Note complémentaire des maîtres d'ouvrage au contenu du dossier de demande d'autorisation au titre des articles L. 214-1 et suivants du Code de l'environnement, suite aux avis de la DDT des Yvelines en date du 18 mars 2016 et du 1^{er} juillet 2016

10 octobre 2016

Dossier enregistré sous le numéro : 78-2015-00080

Identification des enveloppes d'alerte potentiellement humides en région Ile de France : zoom au sud de l'aire d'étude

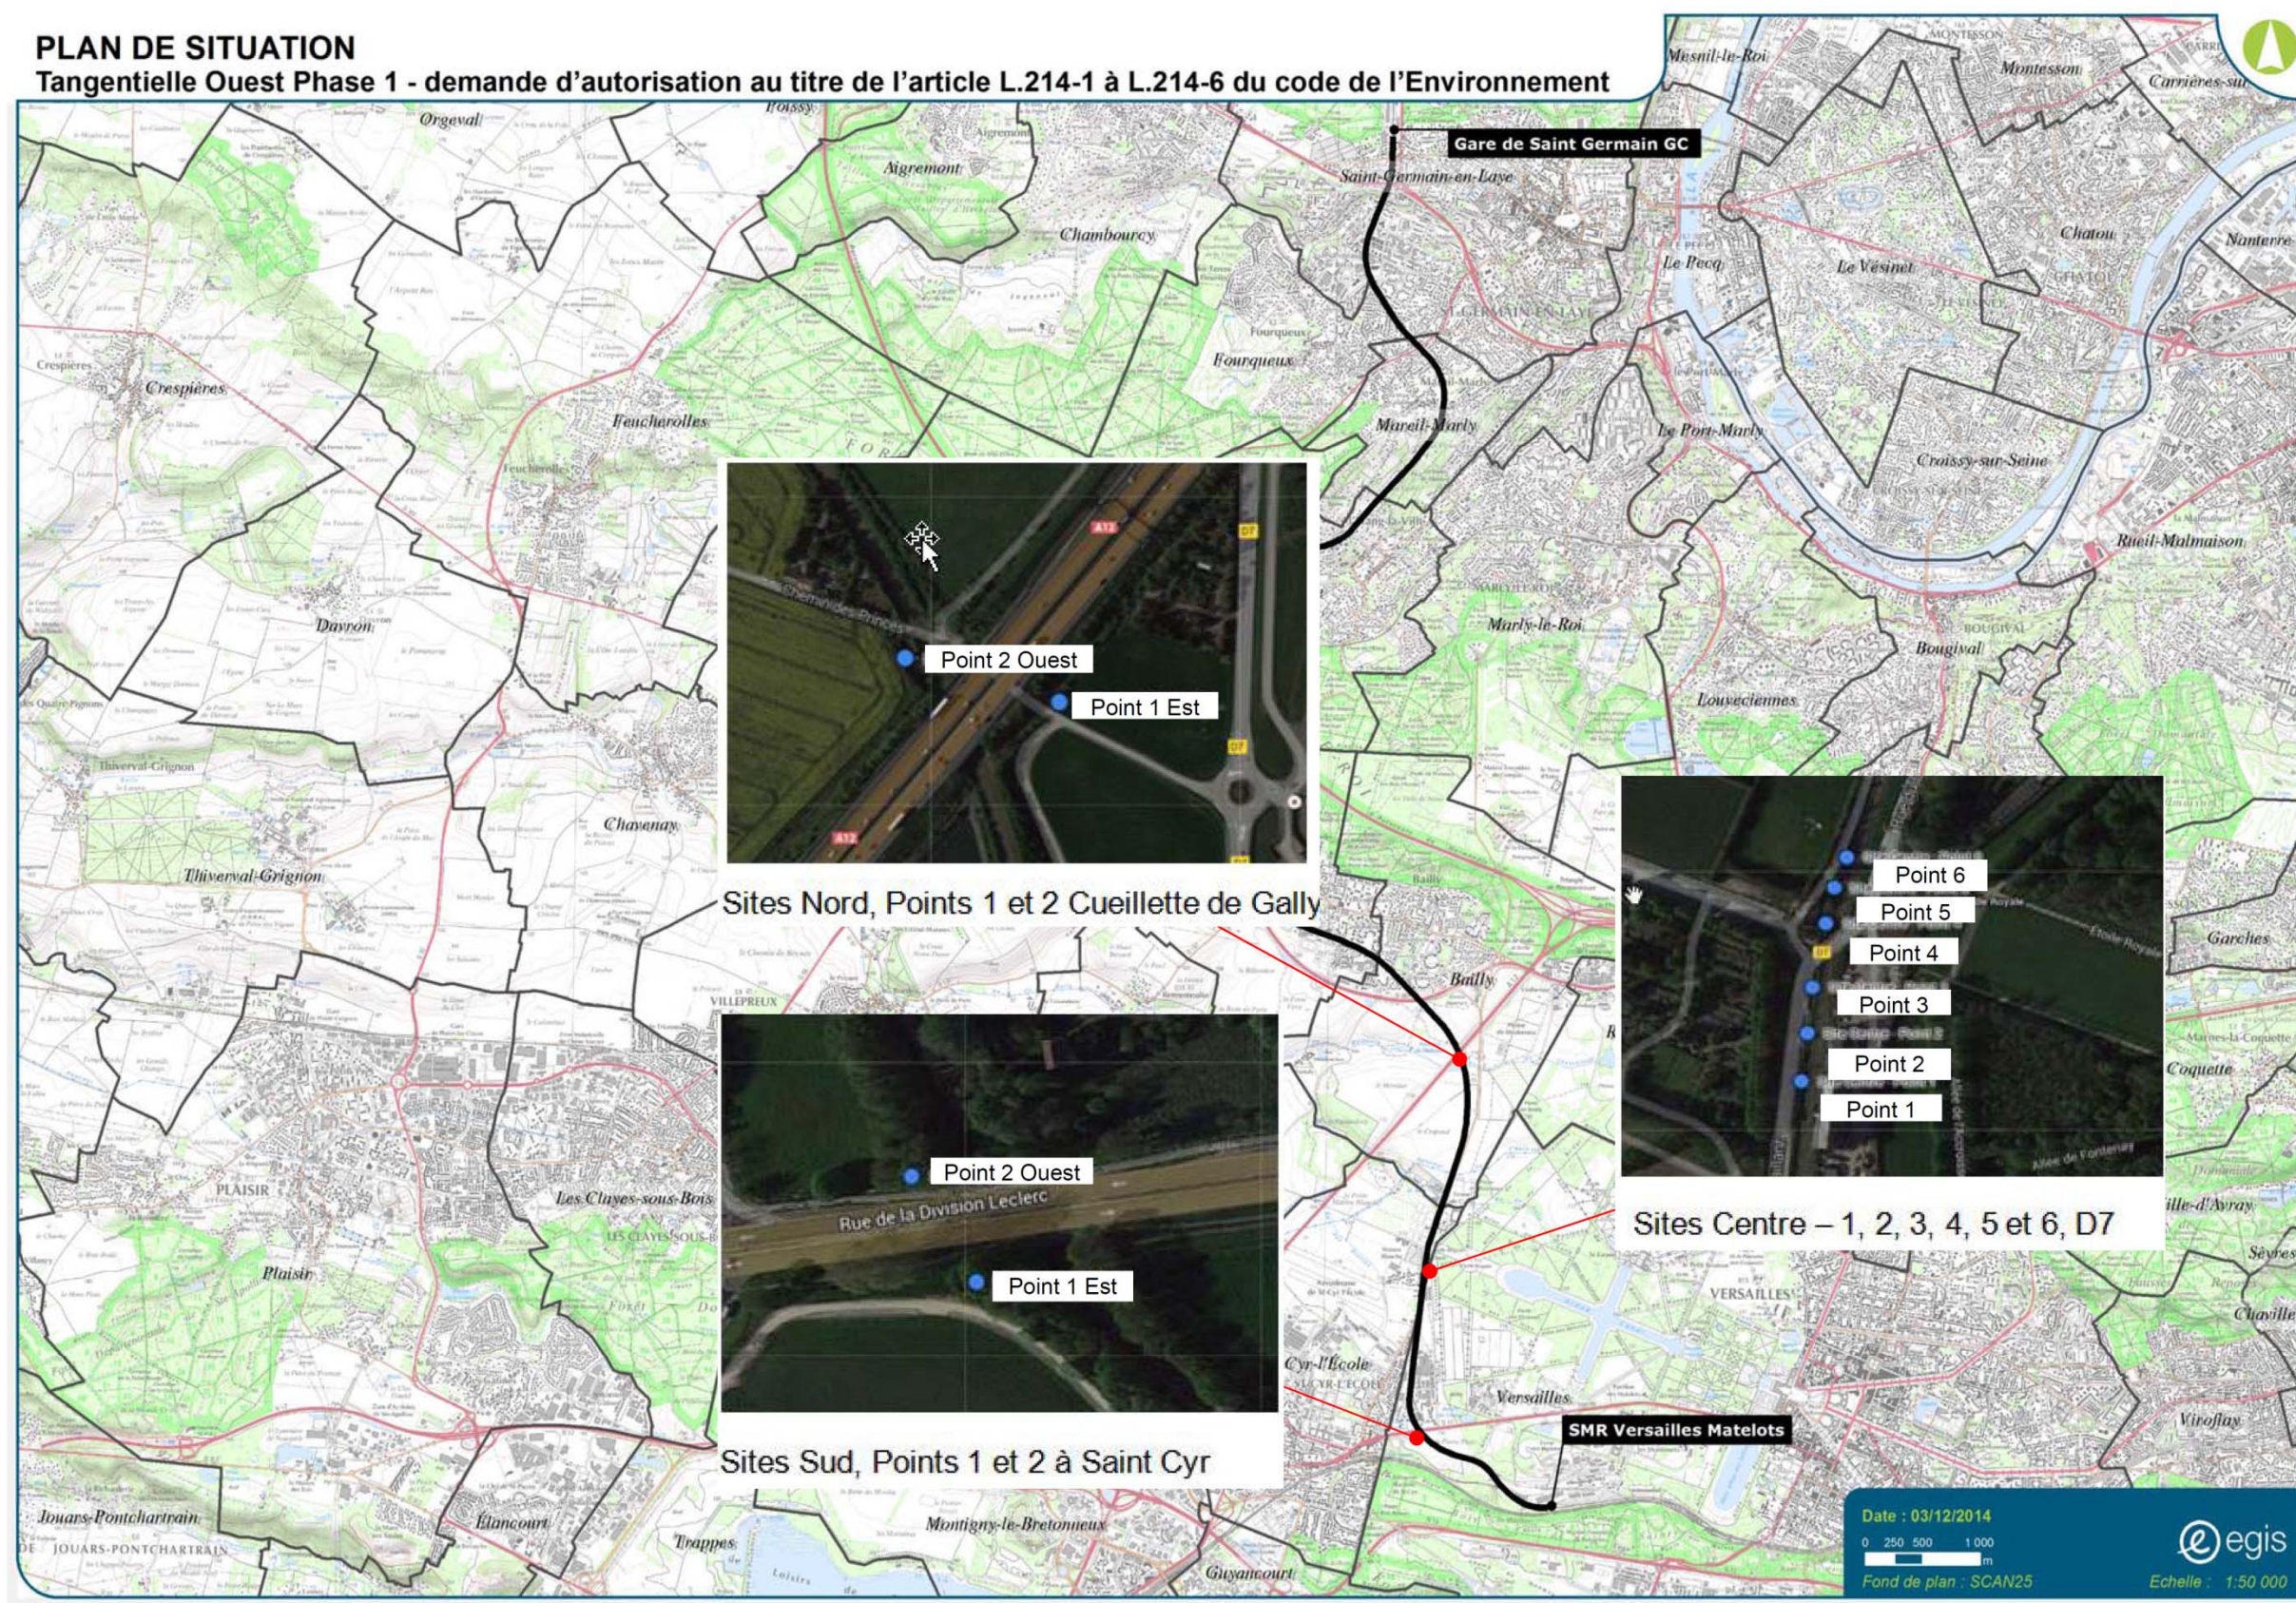
Une cartographie plus précise des différentes classes d'enveloppes d'alerte de zones humides de la DRIEE est attendue, notamment au droit des aménagements. De plus, conformément à l'arrêté du 24 juin 2008 modifié, une zone peut être définie comme humide si elle répond aux conditions pédologique ou de végétation. Ainsi, il est attendu un croisement de ces deux méthodes de détermination des zones humides sur toutes les zones d'alerte. En outre, page 221 vous indiquez avoir repéré une zone couverte de roseaux. Il convient de localiser cette zone sur un plan et d'en fournir des photos. Cette zone est-elle impactée par le projet ? Une étude complémentaire est-elle prévue sur cette zone ?

En revanche, on constate au sud de la zone d'étude (au sud de Noisy-le-Roi) qu'il existe des enveloppes potentielles (de classe 3), qui sont donc mentionnées page 221, avec un extrait zoomé présenté figure 157 et reporté ci-contre.
